Übergangsweise Verlängerung der TM: 4-2019-10595 I.NPF 2 Drän-Versickerungssystem und der TM 4-2020-10032 I.NPF 2 zu RIL 836 Drän-Versickerungssystem mit Kabelkanal der Porosit GmbH, 34587 Felsberg

Freigabe (Serien- / Anwenderfreigabe)	
- Als Handlungsanweisung gemäß Rahmenrichtlinie 138.0202 -	
TM: 4-2020-10032 I.NPF 2	
Sachlich zugehörige Ril:	836
Geltungsbereich:	• Gilt nicht für die Infrastruktur der deutschen Eisenbahnstrecken auf Schweizer Gebiet.

4-2020-10032 I.NPF 2 zu Ril 836: Drän-Versickerungssystem mit Kabelkanal aus Beton der Fa. Porosit Betonwerke GmbH, gültig bis zum 31.01.2025

Fachtechnische Stellungnahme

**Anlage 3: Verbreiterung des Drain-Kabelkanal-Systems mit Revisionsöffnung
(Variante seitliche und mittige Revisionsöffnung)**

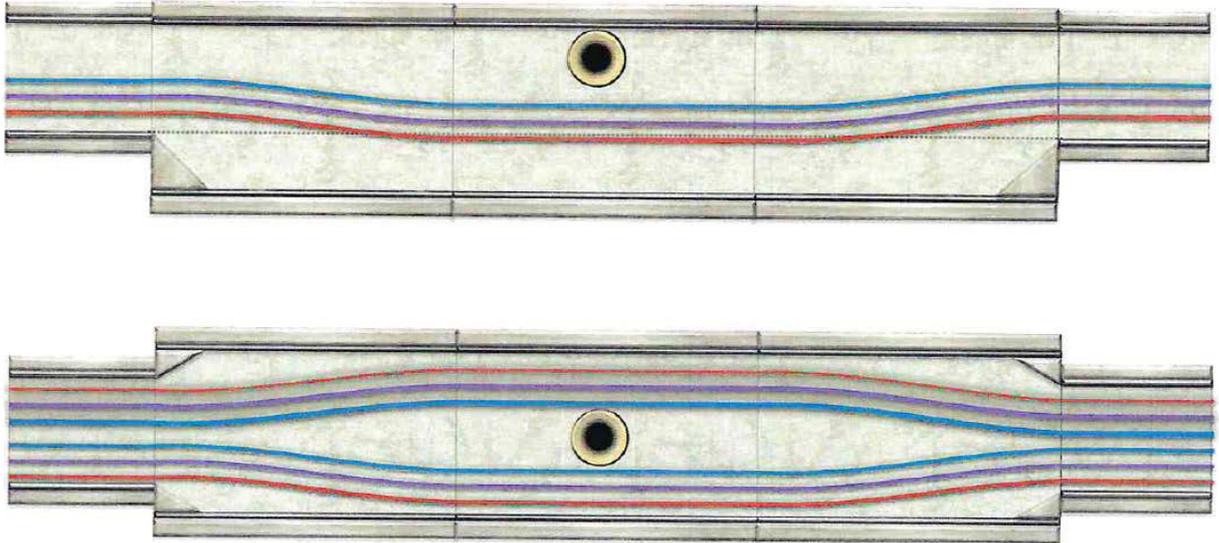
9. Die Anordnung der Revisionsöffnung mit einem Aufsatzrohr kann seitlich oder mittig erfolgen (Anlage 3). Das Aufsatzrohr (Stahl, Wanddicke mind. 5 mm) der Revisionsöffnung ist in seiner Länge so zu gestalten, dass es bei geschlossenem Deckel bis ca. 5 mm an den Deckelboden reicht und nicht in den Halbschalenquerschnitt hineinreicht. Das Aufsatzrohr ist konstruktiv zu fixieren (siehe Anlage 5).
